Mission régionale d'autorité environnementale
Grand Est

**Avis délibéré sur le projet d'exploitation d'une plateforme de valorisation
par préparation de traverses en bois pour la centrale biomasse
NOVAWOOD**

à Laneuveville-devant-Nancy (54)

n°MRAe 2023APGE108

Illustration 1: localisation des emprises Novacarb (noir), Novawood (bleu) et Novacarb (rouge)

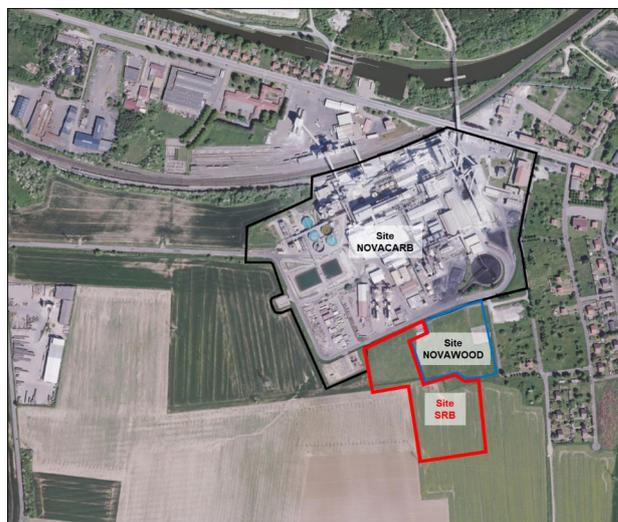
L'Ae note que les 3 opérations pour lesquelles elle a été saisie (Novasteam, Novawood et SRB) conduisent à une consommation foncière de terrains non imperméabilisés (agricoles ou équipements sportifs en herbe) de plus de 10 ha dont 8 de terrains agricoles (cf partie 3.1.5 du présent avis).

Illustration 3: localisation des points de mesures acoustiques

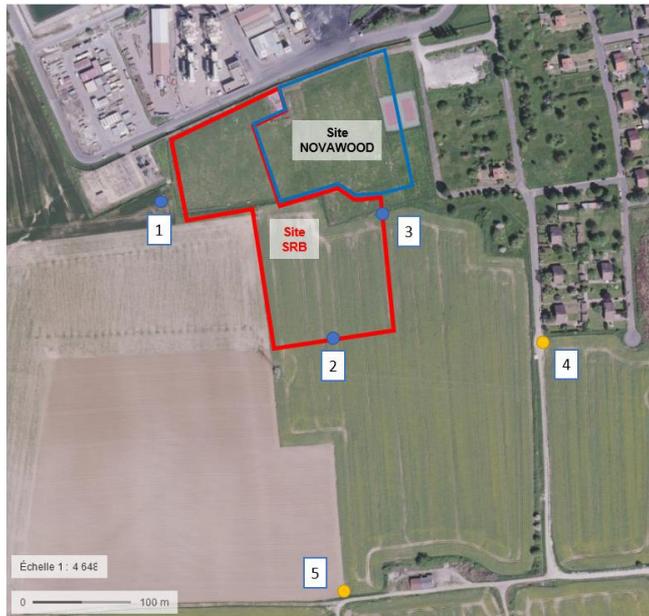
L'Ae relève également que le point de ZER n°4 a été retenu à environ 200 m du site SRB alors qu'un logement est situé plus près du site à l'est du point de mesure n°3 (voir carte ci-contre).

Enfin, alors que l'opération SRB est connexe à l'opération Novawood, l'Ae déplore que les modélisations acoustiques n'aient porté que sur les activités de SRB, la prise en compte des activités de Novawood faisant l'objet d'une étude indépendante ainsi que le signale le pétitionnaire dans son dossier.

Elle relève que, même sans considération des autres opérations, les activités de SRB aboutissent à un dépassement important des seuils réglementaires (jusqu'à plus de 12 dB(A) par rapport à l'état initial soit plus de 6 dB(A) au-delà du seuil réglementaire).
